Dodatek č. 2

ke Smlouvě o dílo ze dne 22. 11. 2021

Příloha č. 1 – Změnové listy č. 9 až 28

Akce:			
„ÚP PSSZ Biskupská – klientské centrum“ – stavební práce			
Místo stavby:			
Biskupská 1752/7, Praha 1			
Smlouva o dílo ze dne 22. 11. 2021 č. smlouvy objednatele: 210020066			
Týká se:	Předmět změny: Změna zásuvkových rozvodů přepážek KC		
Odkazy na:	záznam:		
	výkresy:	PD změny půdorys se zakreslením uvedených změn	
	specifikace:		
	rozpočet:	přílohou původní rozpočet taktéž přílohou	
	jiné:		
Popis změny díla:			
<p>Z důvodu nedostatečné výšky konstrukce podlahy nad klenbami není možné instalovat podlahové rozvody s krabicovými vývody pro napojení přepážek klientského centra. Silnoproudé a slaboproudé rozvody budou k pracovním místům nově vedeny v samostatné konstrukci přepážek, a to doplněnými průběžnými žlaby se zásuvkami pod deskou pracovních stolů. V souvislosti s touto nutnou změnou dochází z požadavku Objednatele k navýšení počtu zásuvek pro jedno pracovní místo. V souladu se stavebně technickým manuálem bude pro jedno pracovní místo instalováno 6 zásuvek silnoproudu, z toho dvě chráněné s odlišným označením. S navýšením počtu zásuvek je spojeno rozšíření počtu zásuvkový

výkres D.1.1.2 - půdorys přízemí návrh - změna

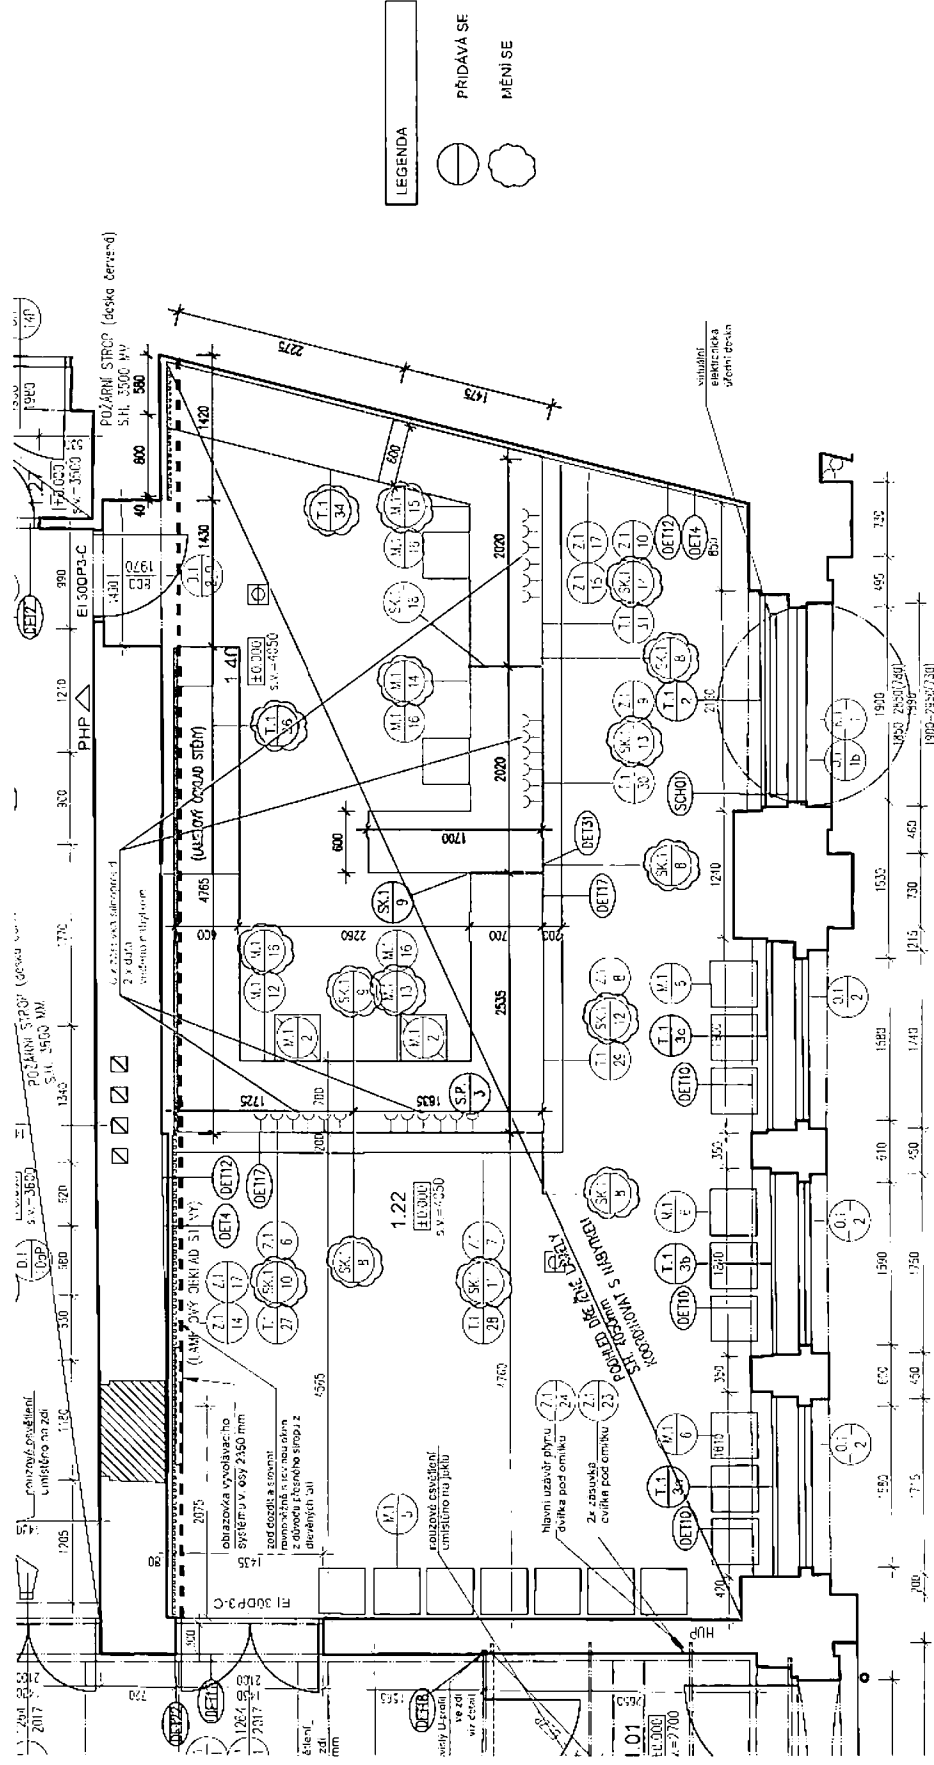
- DOJDE K ÚPRAVĚ PRVKŮ SK.1/8-14
- DOJDE K ÚPRAVĚ PRVKŮ M.1/12-15
- DOJDE K ÚPRAVĚ PRVKŮ T.1/34 A T.1/36
- STAVAJÍCÍ PODHLED SDK BUDE NAHRAZEN ZA LAMELOVÝ (SHODNÝ SE ZBYTKEM MÍSTNOSTI)
- PŘIDÁVA SE NOVÝ SKLENÁRSKÝ PRVEK SK.1/8
- LAMELOVÝ OBKLAD STĚNY V SEVERNÍ ČÁSTI MÍSTNOSTI POVEDE NOVĚ I ZA PŘEPÁŽKAMI
- PŘIDÁVAJÍ SE ZÁSUVKY VEDENÉ NÁBYTKEM

výkres D.1.1.2 - půdorys přízemí návrh - změna

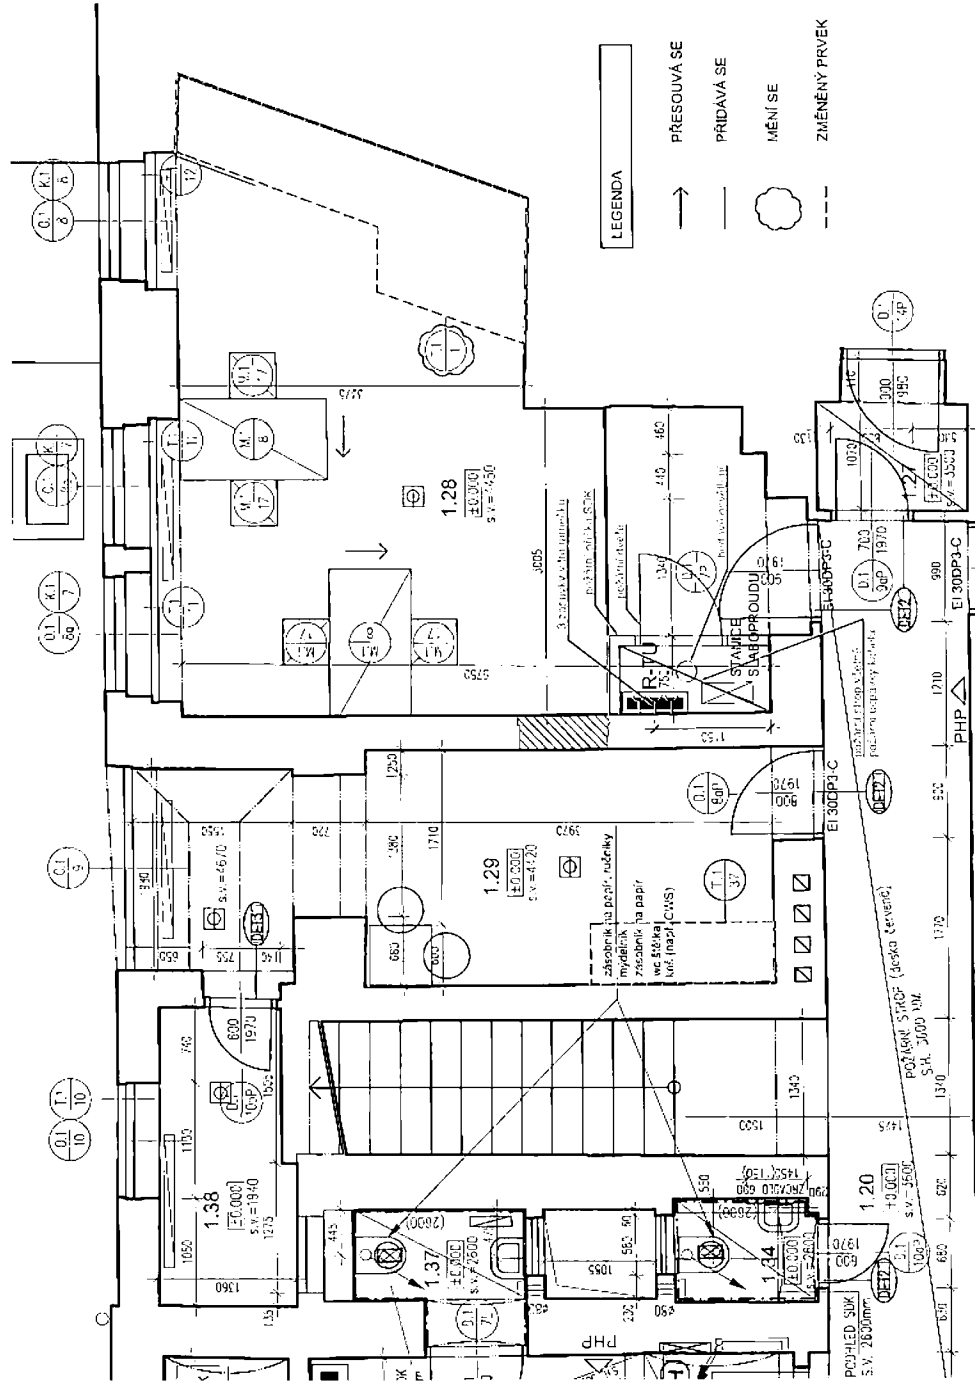
- NOVÁ PODOBA ČAJOVÉ KUCHYŇKY - PRVEK T.1/37
- DOJDE K ZHOTOVENÍ SDK PRÍCKY KOLEM STÁVAJÍCÍHO TELEFONNÍHO ROZVADĚČE A POTRUBÍ VZT V MÍSTNOSTI 1.28
- DOJDE K POSUNU PRVKŮ M.17 (4x) A M.8 (2x) KVŮLI ZVĚTŠENÍ PRVKU T.1/1
- NOVÁ PODOBA PRVKU T.1/1

T1.37 čajová kuchyňa v miestnosti 1.29

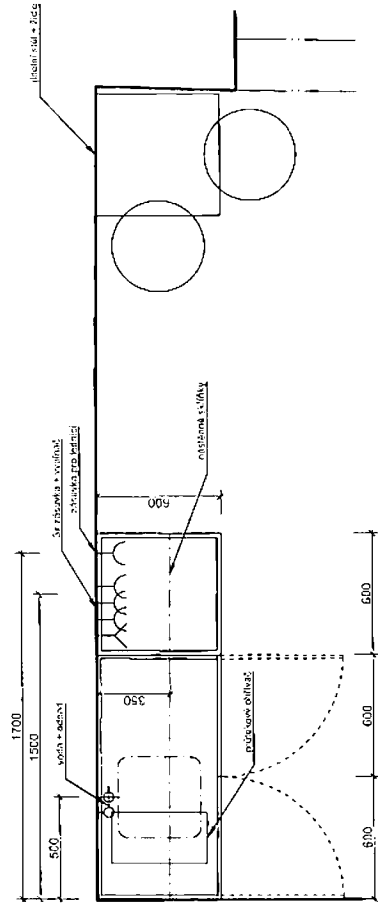
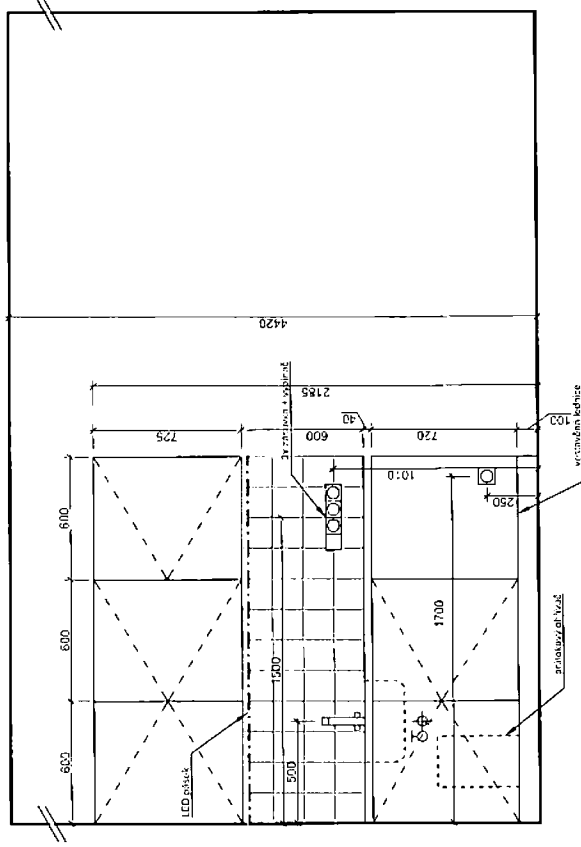
- čajová kuchyňa so drezem, lednicou, skriňkami a nastávanými policami
- materiál - korpus - biele laminó hárky tl. 18 mm, pohľadové plochy - biele lam na hrdzú tl. 18 mm; pracovná doska - šedá HPL tl. 40 mm
- povrch - laminó - biele hrdé odstin B 008 Blanc Chamonix (vzorník Polyroy); HPL - šedá odstin D 041 Bratislava (vzorník Polyroy)
- kerámi - nábytkové bločné panely na 110° s integrovaným ilumináciou, výškové kľadenie (tichý mechanizmus)
- sáň 100 mm

3D model jedné přepážky

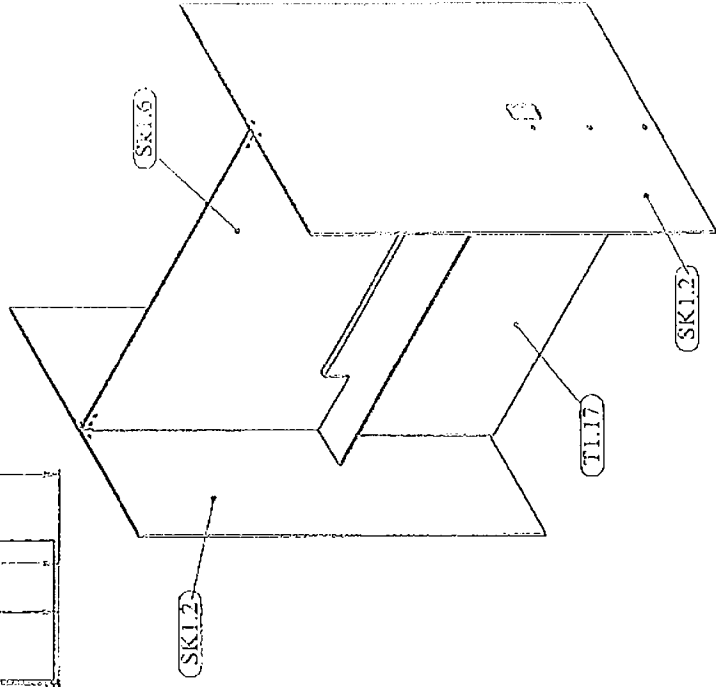
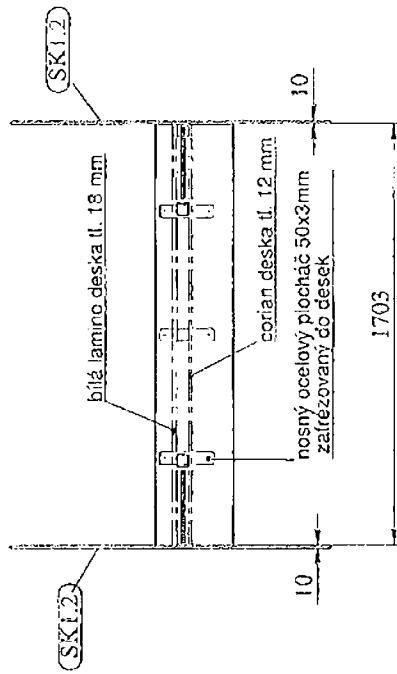
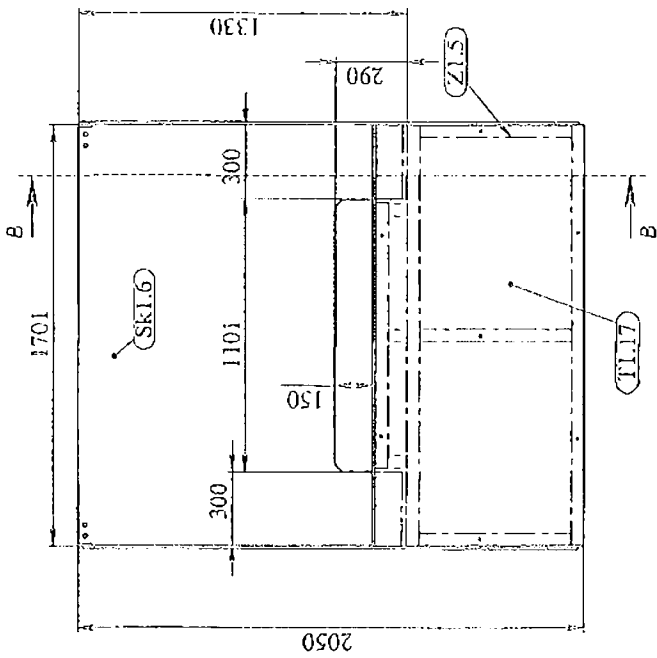
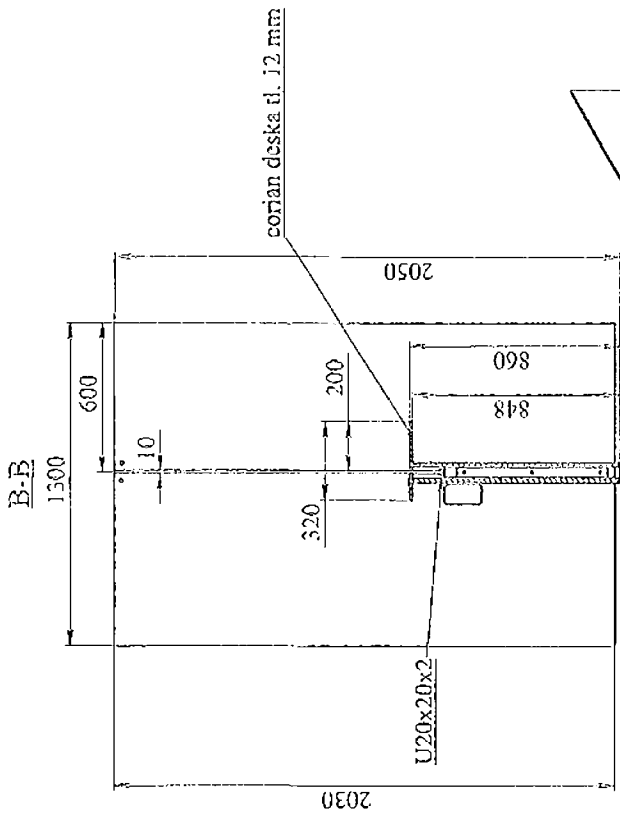
Sklo: Původně navržené skleněné prvky se kompletně změní. Je nutné změnit rozměry skleněných desek z důvodu realizace. Dále je nutné skleněné desky vzájemně z důvodu stability spojovat (návrh spojení je v rámci realizace navržen pomocí vyvrtaných otvorů do desek, aby je bylo možno spojit). V původní PD nebyly ve skleněných deskách otvory pro vedení elektroinstalace, ty je nutno do skel doplnit. Komunikační otvory se na přání objednatele proti původní PD mění za otvory jiných rozměrů.

Ocel: Navržené prvky bude nutné z důvodu kotvení skla, jejich stability a únosnosti nahradit novými profily (používají se uzavřené profily typu JEKL), které budou oproti původní PD rozměrově větší a budou mít silnější stěnu, aby je bylo možné spojovat. Původní profily byly měkké. Toto spadá pod dílenskou dokumentaci.

Kotvení k podlaze: Původně navržený profil, který měl být zapuštěný do podlahy se z důvodu skladby podlahy, na které je ponechána stávající skladba (teraso) mění za nerezový profil kotvený ke stávající podlaze. Tím nedojde k poškození stávající skladby.

SK 1.8 skleněný dělicí panel

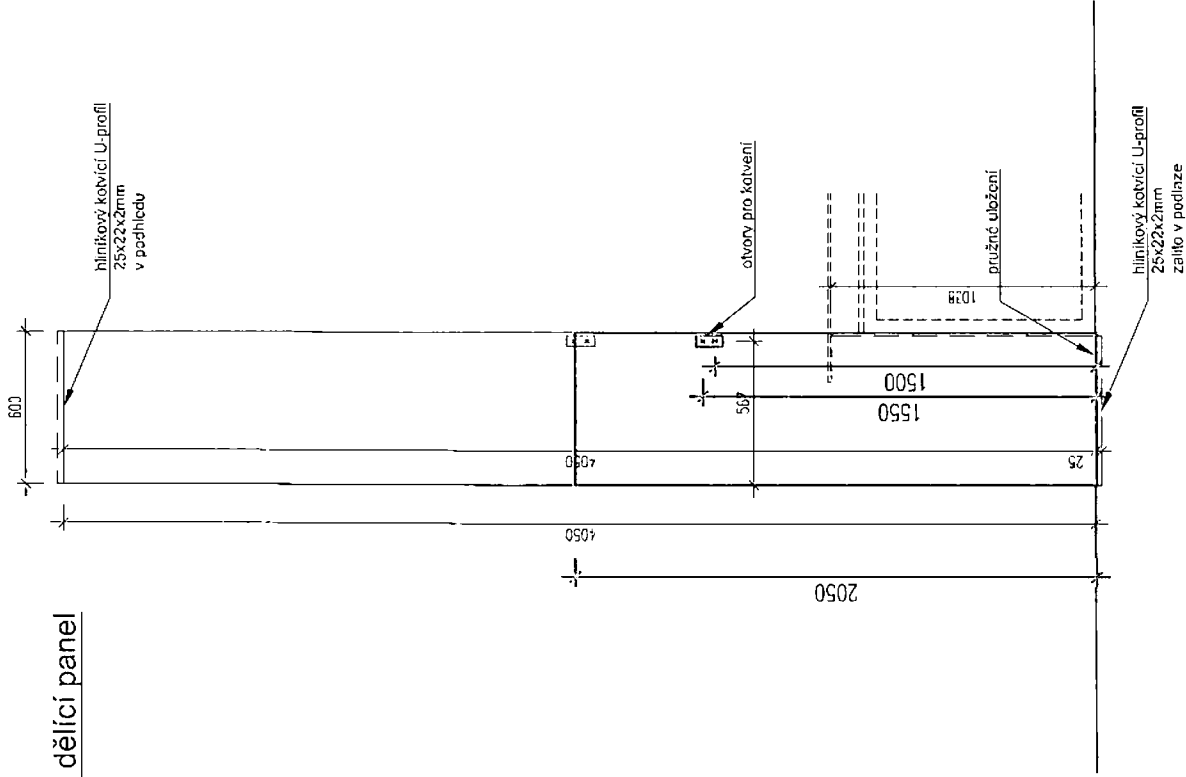
ÚPRAVA
- Z PŮVODNÍ VÝŠKY 4050 mm
NA VÝŠKU 2050 mm
- OTVORY PRO KOTVENÍ
POSUNUTY DO VÝŠEK
1500 mm A 1550 mm

SK1.9 skleněný dělicí panel

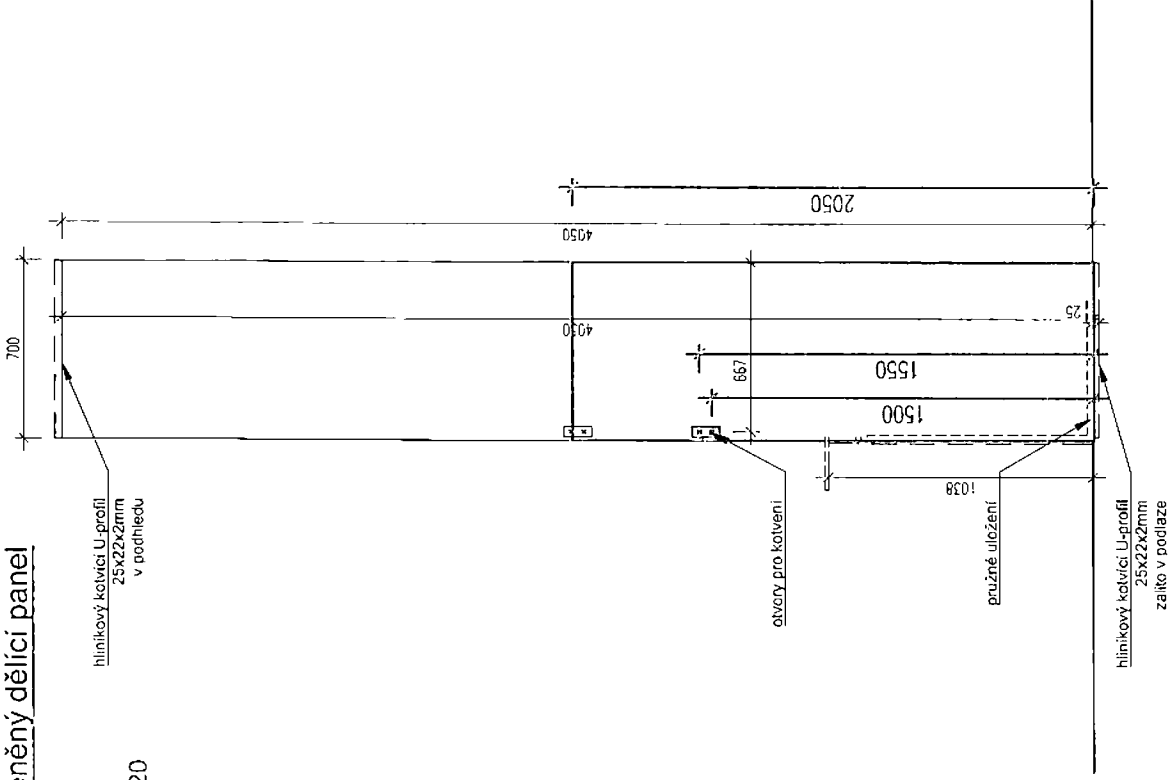
UPRAVA
- Z PŮVODNÍ VÝŠKY 4050 mm
NA VÝŠKU 2050 mm
- OTVORY PRO KOTVENÍ
POSUNUTY DO VÝŠEK
1500 mm A 1550 mm

SK1.10 skleněná přepážka 9

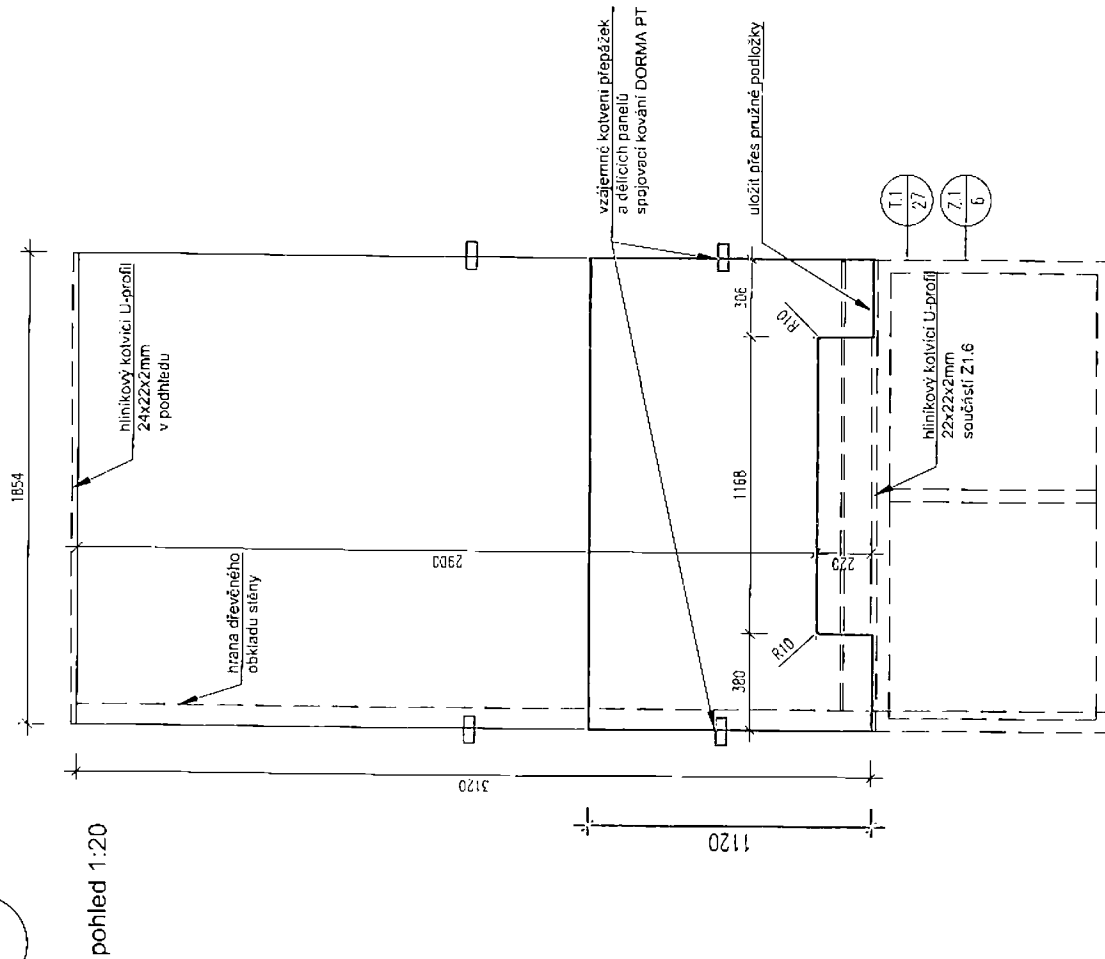
ÚPRAVA
- Z PŮVODNÍ VÝŠKY 3120 mm
NA VÝŠKU 1120 mm
- KOTVENÍ PŘEPÁŽEK PŘESUNUTO

SK1.11 skleněná přepážka 10

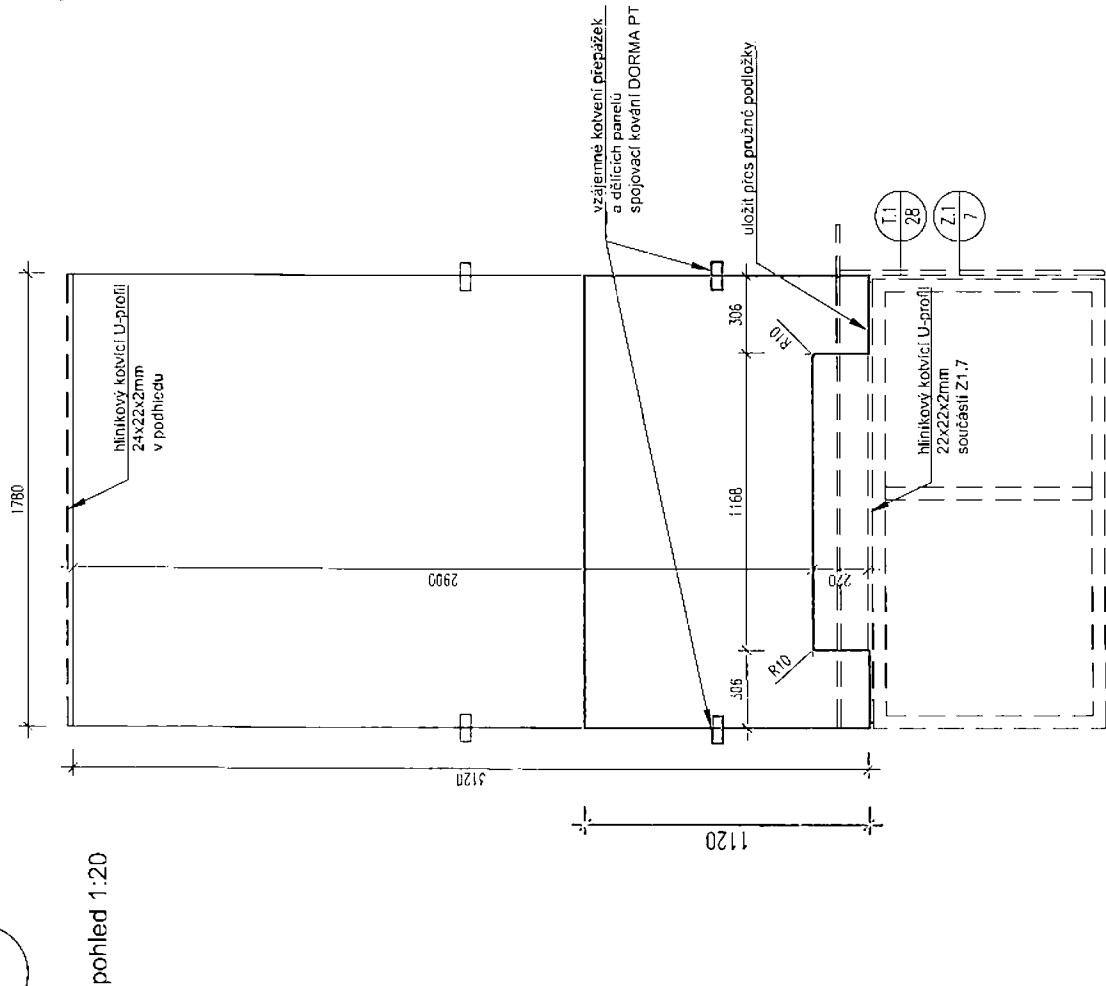
ÚPRAVA
- Z PŮVODNÍ VÝŠKY 3120 mm
NA VÝŠKU 1120 mm
- KOTVENÍ PŘEPÁŽEK PŘESUNUTO

SK1.12 skleněná přepážka 11

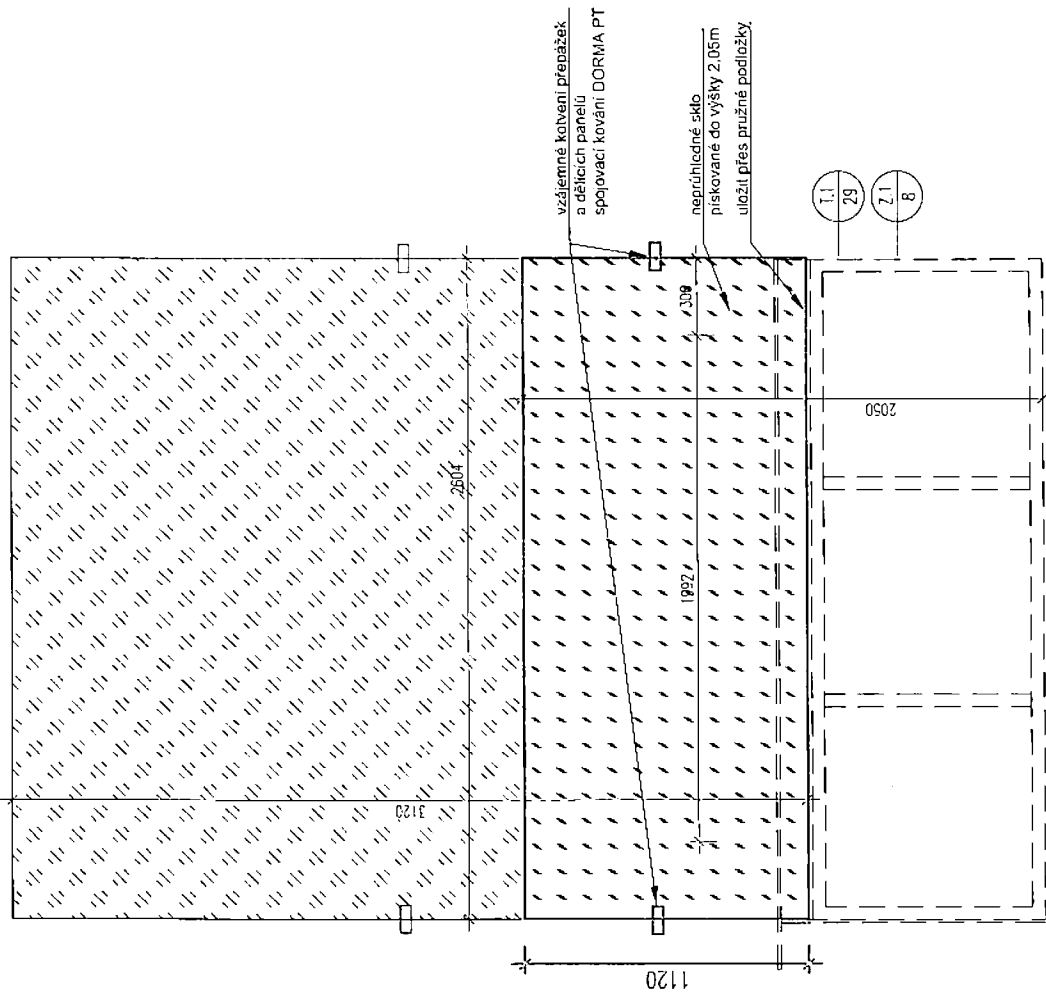
ÚPRAVA
- Z PŮVODNÍ VÝŠKY 3120 mm
NA VÝŠKU 1120 mm
- KOTVENÍ PŘEPÁZEK PŘESUNUTO

!pozn. před výrobou ZAMĚŘIT NA STAVBĚ
